VAG:n pumppusuutin moottorien Hydrauliset venttiilinnostimet.

Uusi malli 420 0209 10

Vanha malli 420 0102 10

INA 0038

Kuva 1: 420 0102 10 ei sovellu 420 0209 10 tilalle

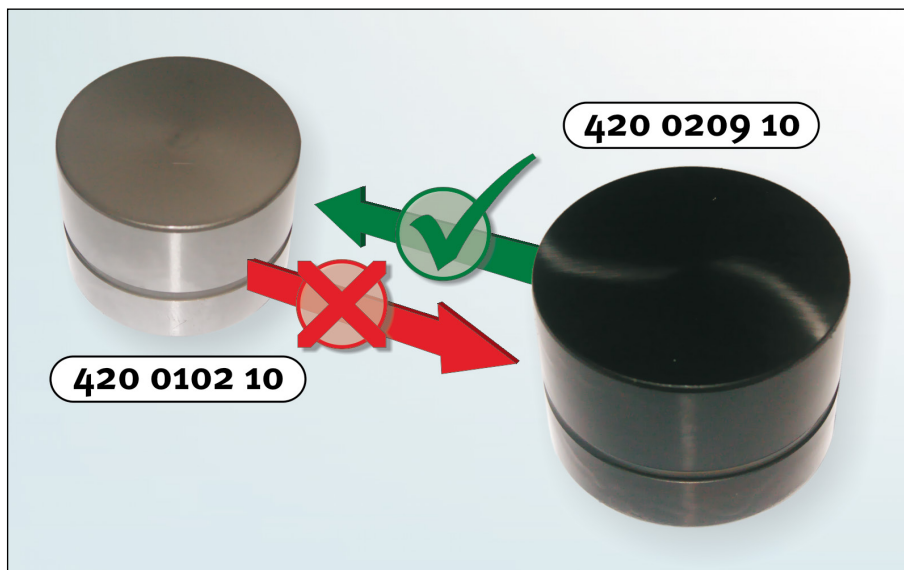
Hiukkassuodattimien käyttöönoton yhteydessä tuli merkittävästi paremman pinnanlaadun omaavien hydraulisten venttiilinnostimen käyttö tarpeelliseksi. Erityispintakäsittelyn ansiosta nostimen pinta on korroosionkestävämpi sekä kuluminen ja kitka vähenevät.

Nyrkkisääntönä voidaan pitää, että vanhaa mallia ei voida käyttää ajoneuvoissa, joissa on tehdasasennettuna uusi malli. Uusi malli voidaan asentaa sekä vanhan että uuden tilalle.
